京都大学複合原子力科学研究所

原子炉施設保安規定の変更承認申請

(長期施設管理方針の策定)に係る補足説明資料

研究用原子炉(KUR)
施設定期評価実施報告書
(高経年化に関する評価)

図2 原子炉格納施設の中性化深さ測定におけるサンプル採取場所

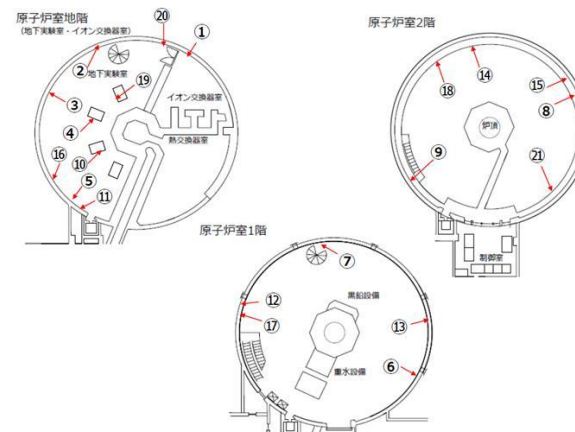
・表の追加

・図の追加

図1 経年劣化に関する技術的な評価の実施フロー

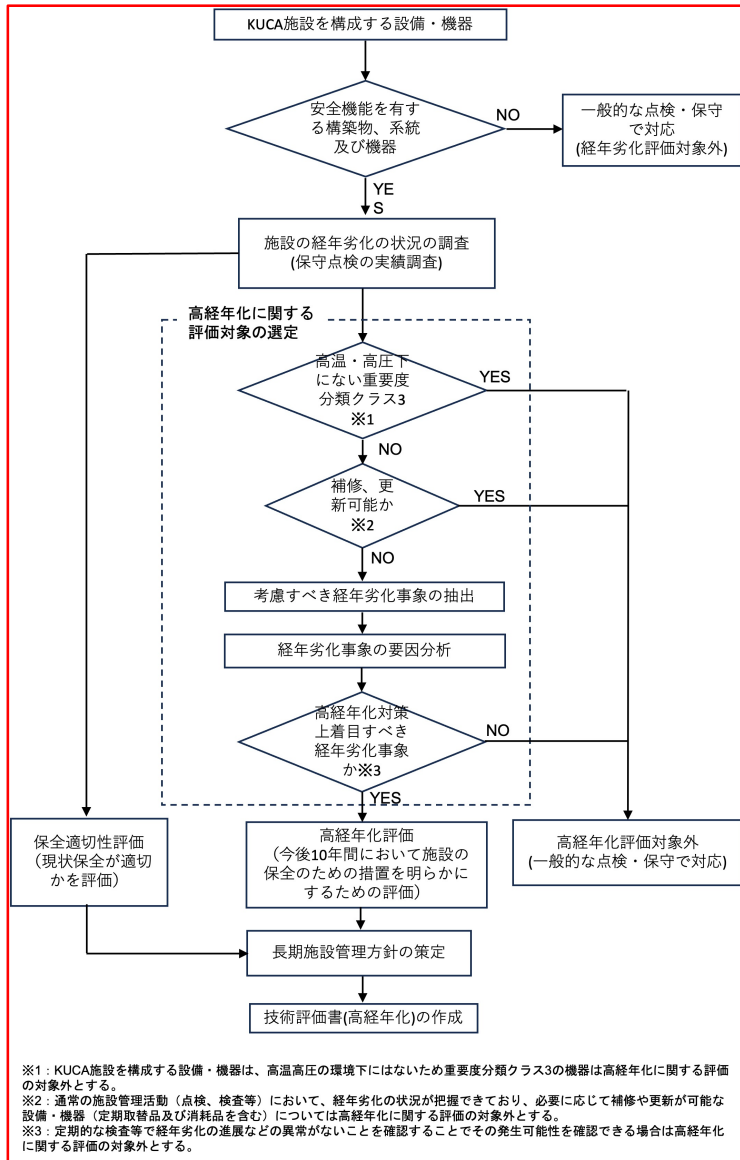
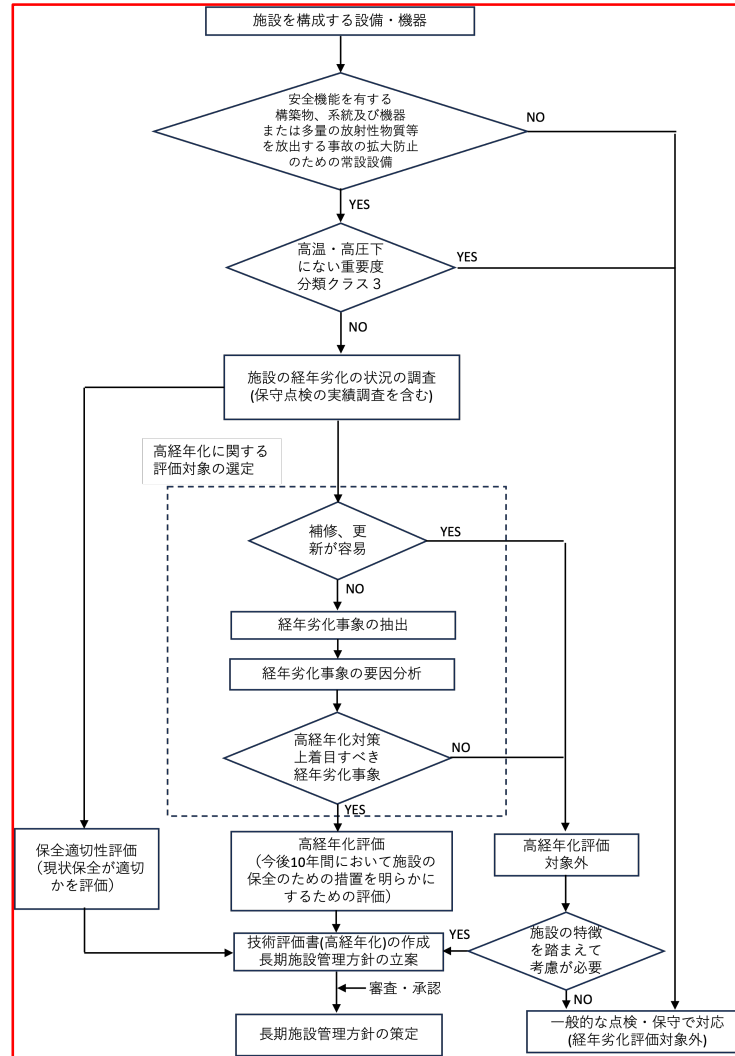
・DBDA 設備を評価の対象に含めることを追加

3. 長期施設管理方針の立案

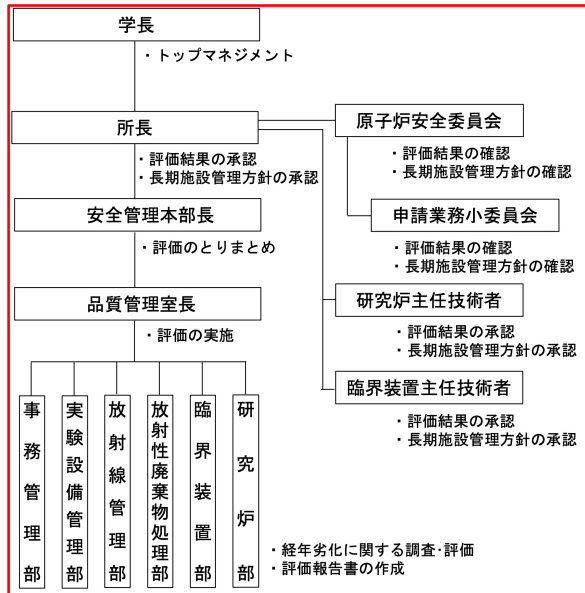
・「策定」を「立案」に変更(評価実施プロセス改訂のため)
